三亚崖州湾  
南繁科技城幼儿园  
幼儿园小学项目  
1号楼

2号、3号楼一层平面图 1:150

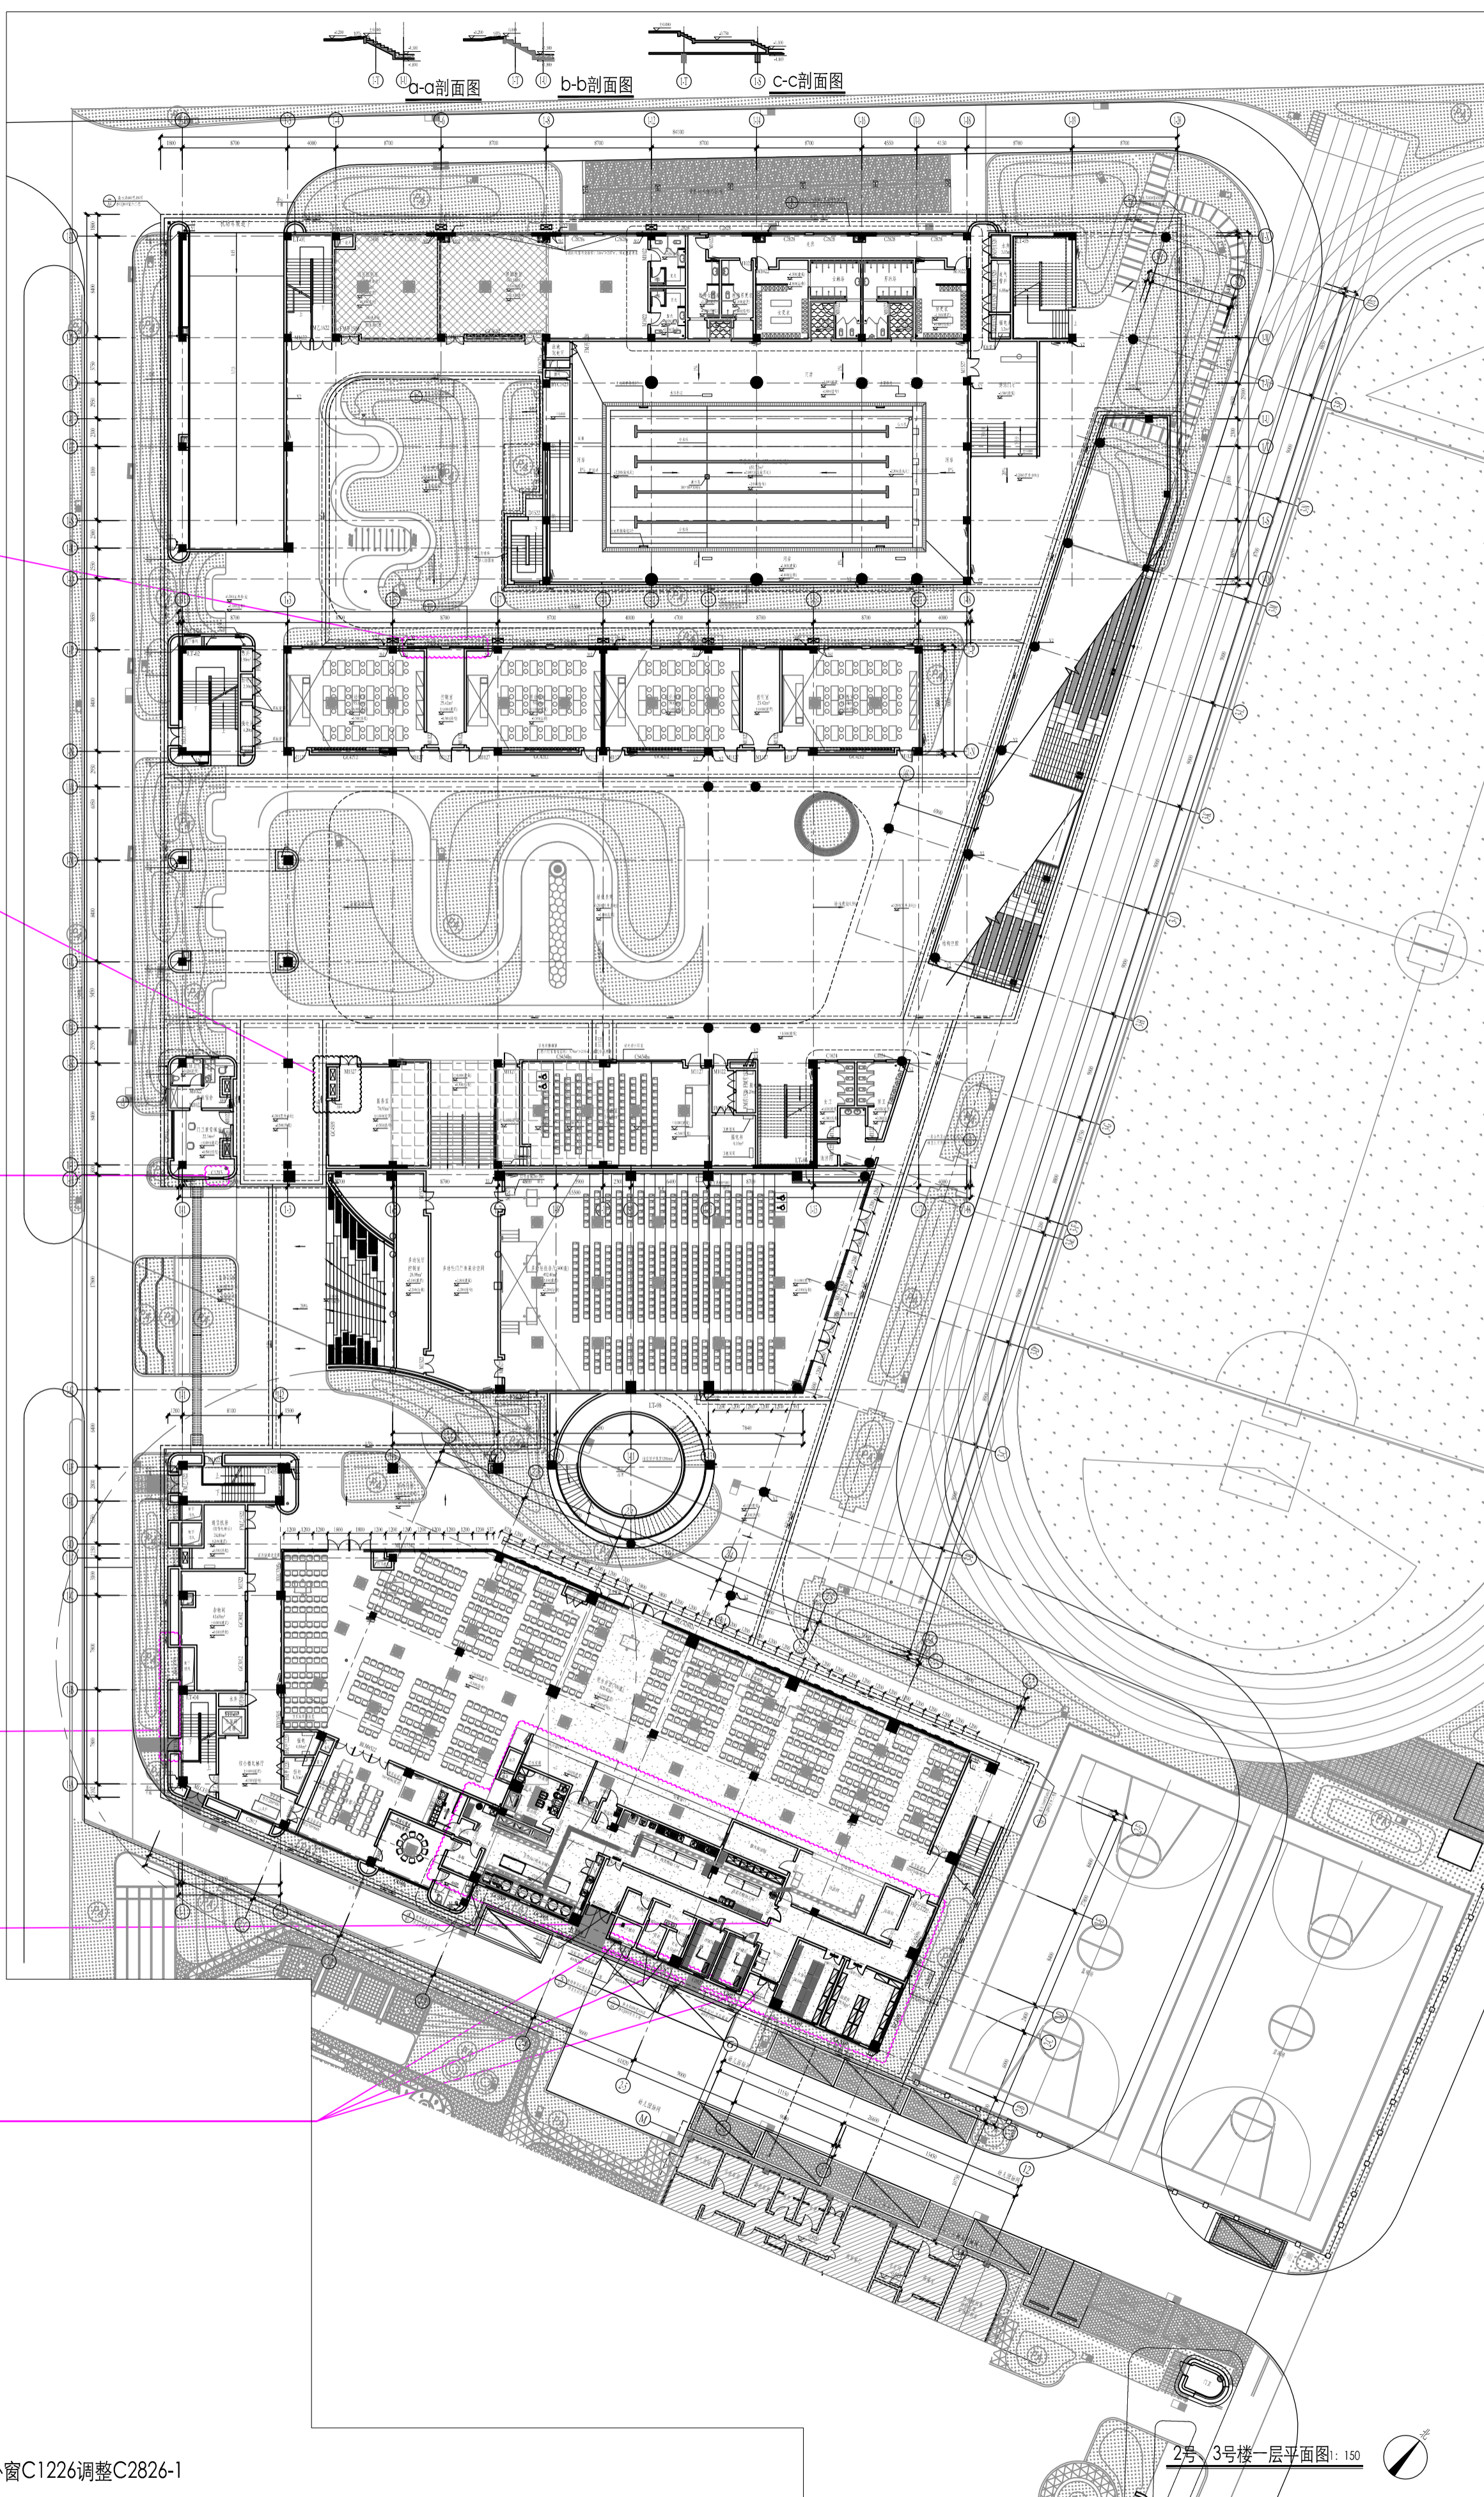
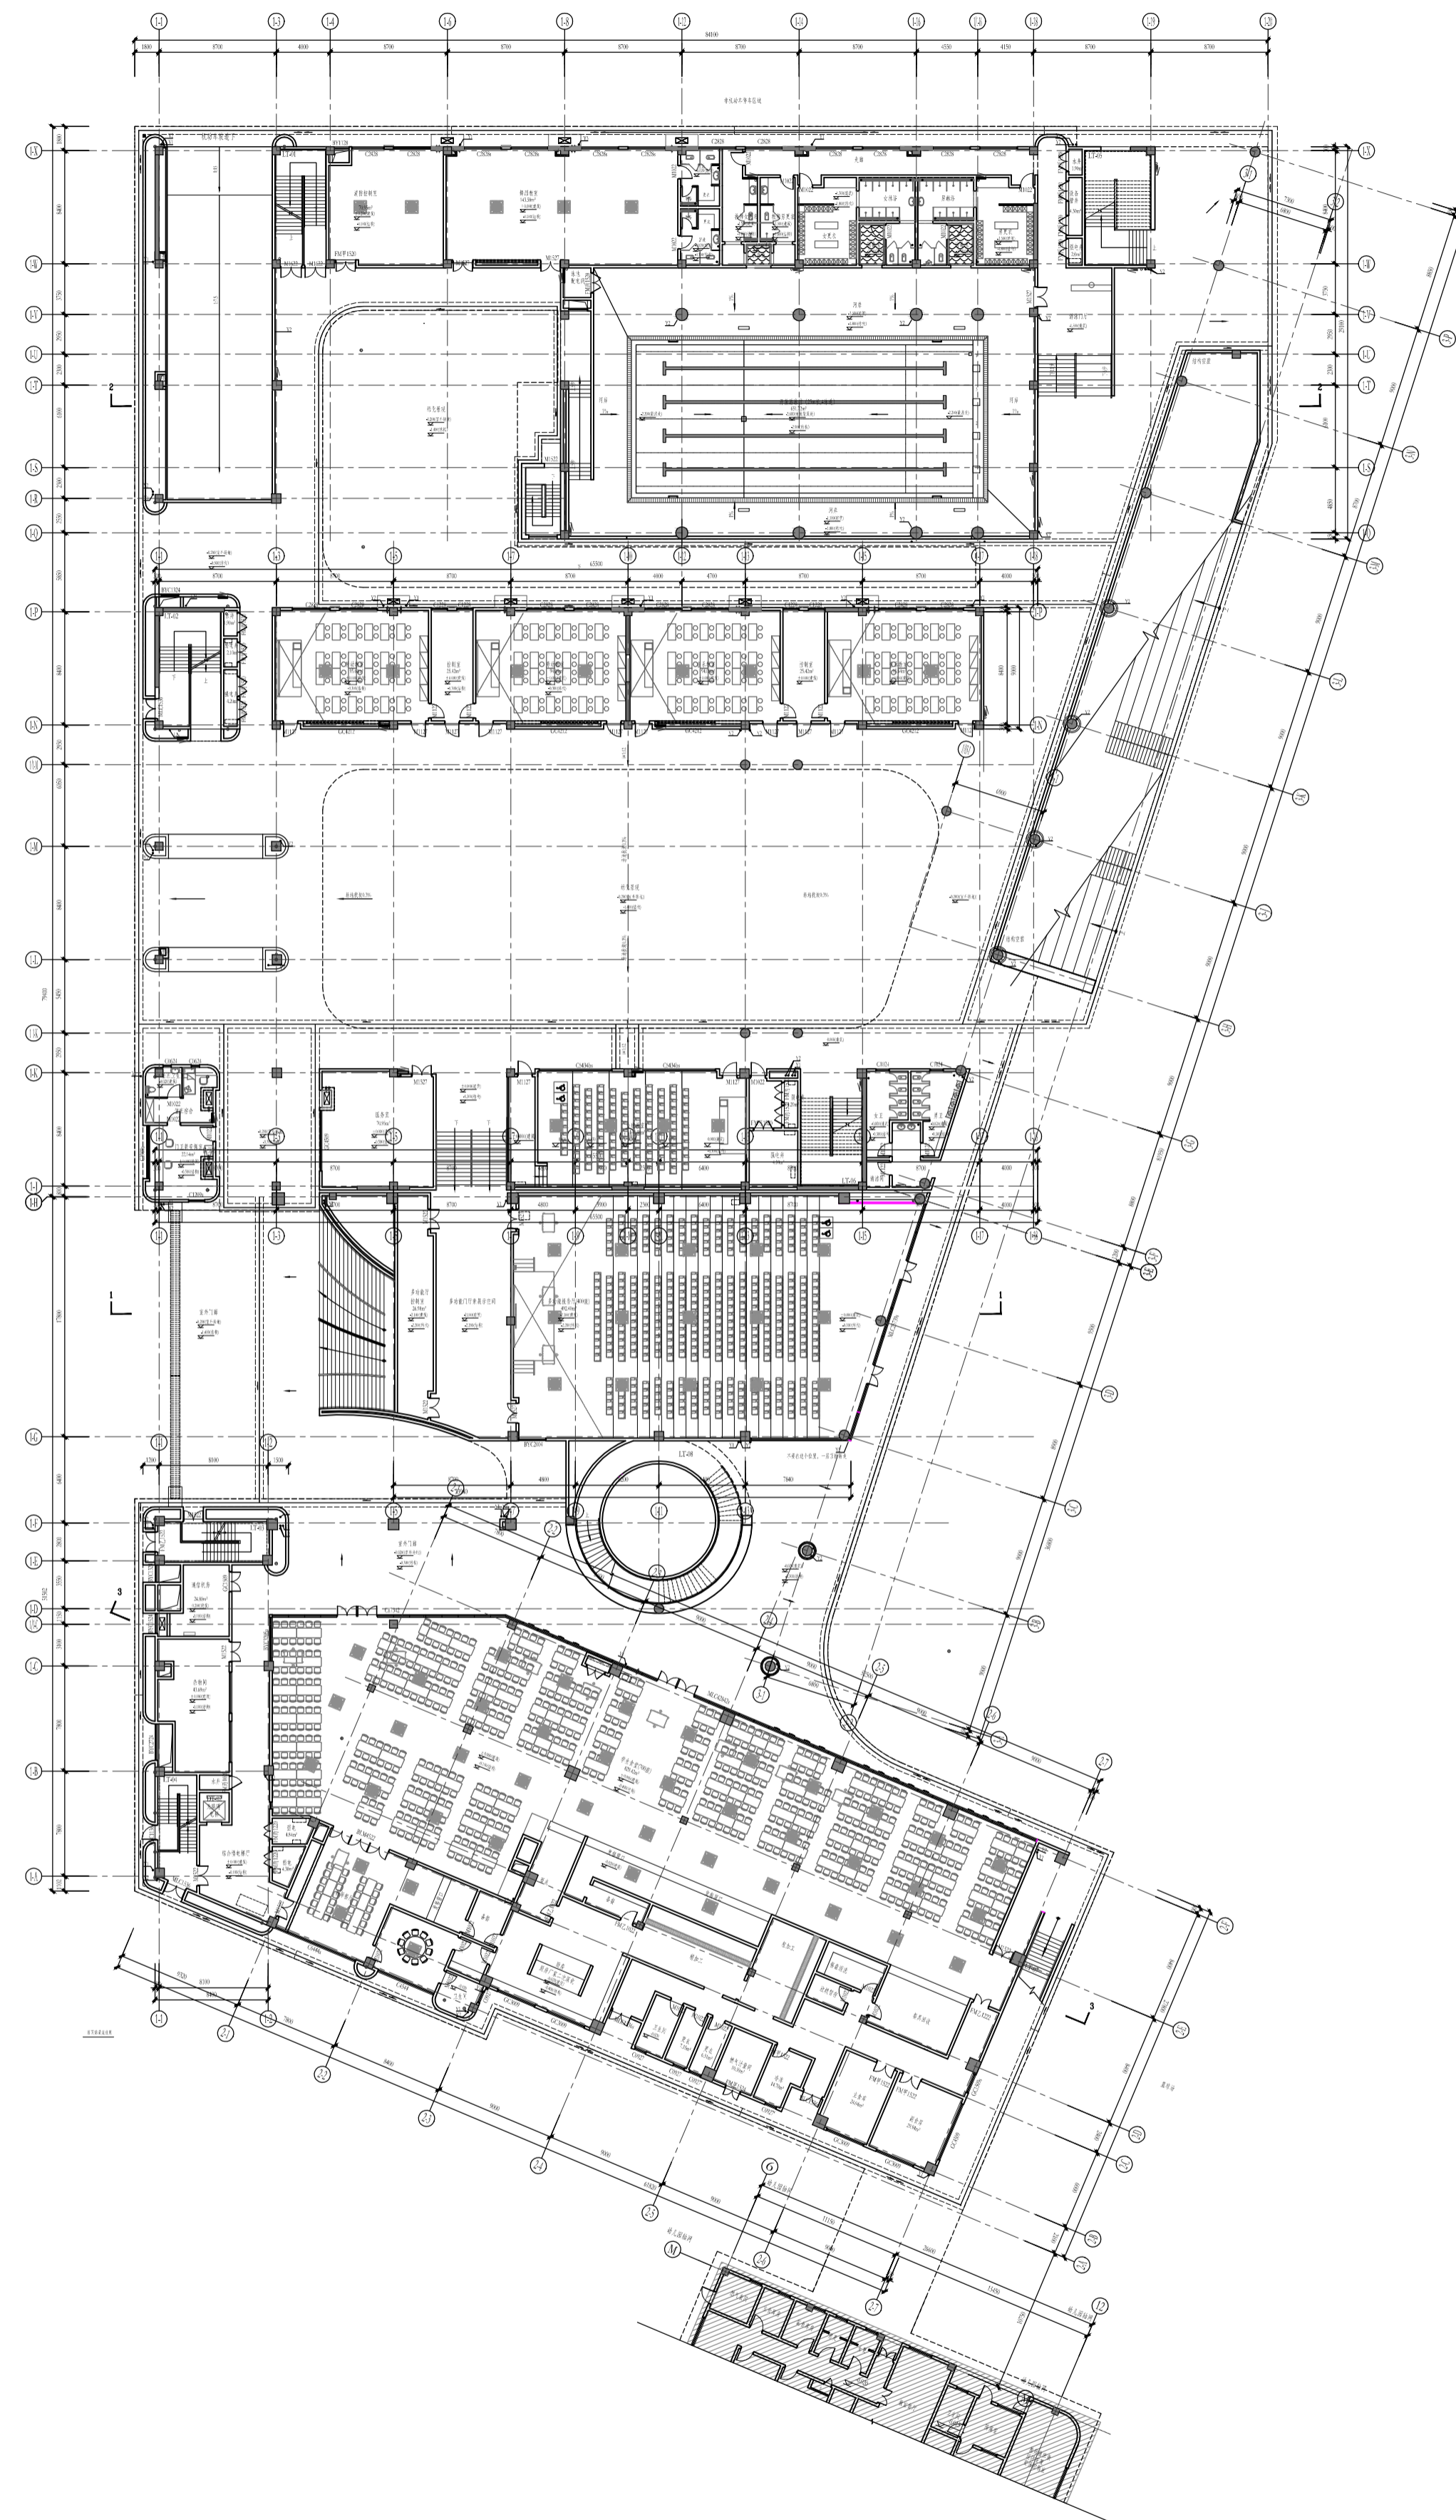
1. 一层C1228调整为C2828-1, 二、三层外窗C1226调整为C2826-1
2. 调整医务室空调机位及百叶窗
3. 门卫兼安保室调整外窗高度: 窗高由900高改为1500, 距地高度由1500改为900;
4. 调整厨房区域平面
5. 调整燃气表间和开门位置, 调整厨房内部平面分隔及门窗位置, 局部外窗玻璃改为磨砂玻璃, 增加百叶窗。
8. 外墙局部造型原弧形转角调整为直角
